GOBIERNO DE LA REPUBLICA DE
GUATEMALA
MINISTERIO DE COMUNICACIONES,
INFRAESTRUCTURA Y VIVIENDA

De manera atenta nos dirigimos a usted, con el propósito de remitirle copia de la Resolución SEGFIS 259-2018 en la cual se adjunta documentación que respalda el NO movimiento de metas físicas que complementa la modificación presupuestaria tipo INTRA2 por un monto de Q.1,222,094.00, a cargo de la Unidad Ejecutora de Conservación Vial -COVIAL-.

Sistema Integral de Control de Proyectos
FICHA PARA LOS DOCUMENTOS DE CAMBIO

UNIDAD EJECUTORA DE CONSERVACION VIAL -COVIAL-
MINISTERIO DE COMUNICACIONES, INFRAESTRUCTURA Y VIVIENDA
DOCUMENTO DE CAMBIO

ORDEN DE TRABAJO SUPLEMENTARIO N. 5

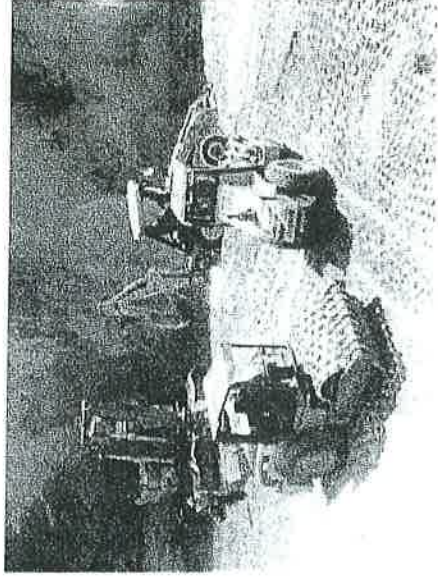
Se hace necesario INCREMENTAR renglones de las Rutas Viales de Quiché, esto con el fin de atender el socavamiento localizado en la Estación 165+640, RUTA: RD-QUI-02-01 TRAMO SANTA CRUZ DEL QUICHE-CHICHE, Departamento de Quiché.

La orden de trabajo suplementario No. 5 tiene un monto de **Q 551,864.00** y representa un **17.26 %** del monto original del contrato. Al estar aprobada la orden de trabajo suplementario 5 el monto ajustado del contrato será **Q 4,476,724.00**
